**КАТУШКА ДЛЯ НАМОТКИ
ФОТОГРАФИЧЕСКОЙ ПЛЕНКИ
ШИРИНОЙ 61,5 мм**

ГОСТ 3548—79

Изменение № 2 ГОСТ 3548—79 Катушка для намотки фотографической пленки шириной 61,5 мм. Технические условия

1—стакан; 2—лампа; 3—катушка

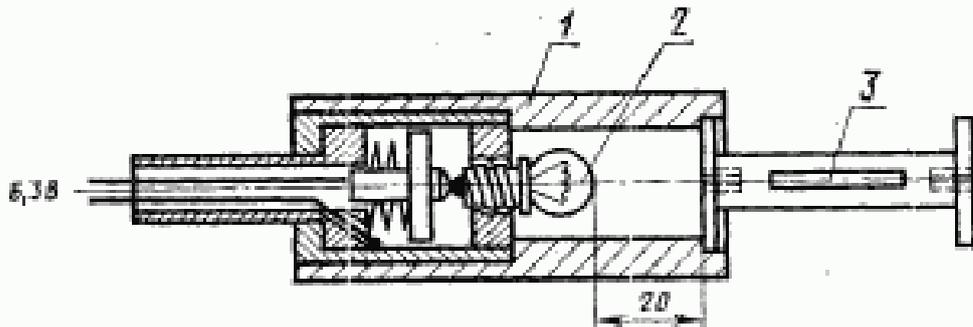
Приложение 1. Исключить номер: 1;

первый абзац. Заменить значение: 0,22 на 0,3.

Черт. 2

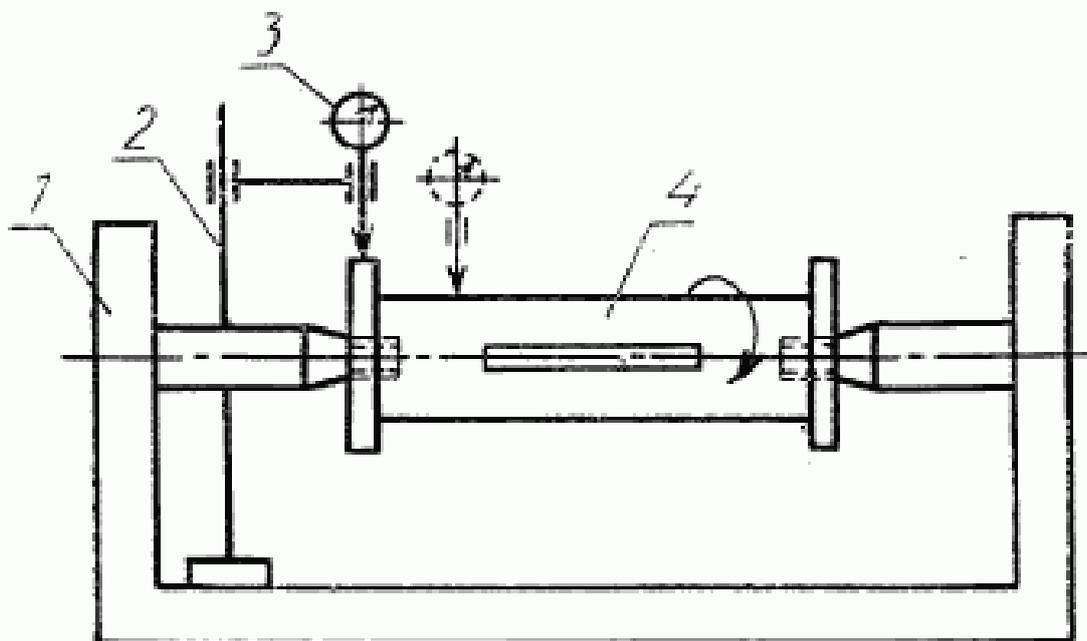
4.4. Радиальное биение фланцев и наружной поверхности сердечника (п. 2.3) проверяют прибором ПБ 250 или ПБ 500 М по ТУ 2—034—543-

1 — прибор ПБ 250 или ПБ 500 М; 2 — стойка прибора; 3 — индикатор ИЧ 02; 4 — катушка

Проверяемую катушку 4 устанавливают в центрах прибора 1 (через стойку прибора 2 закрепляют индикатор 3 так, чтобы его измерительный стержень касался контролируемой цилиндрической поверхности катушки и направлен к ее оси перпендикулярно образующей. Плавно поворачивая катушку вокруг своей оси на полный оборот, снимают максимальное и минимальное показания.

Измерения повторяют три раза в трех разных точках. Алгебраическая разность между наибольшим и наименьшим показаниями индикатора не должна превышать допуска на радиальное биение. За результат принимают среднее арифметическое результатов трех измерений.
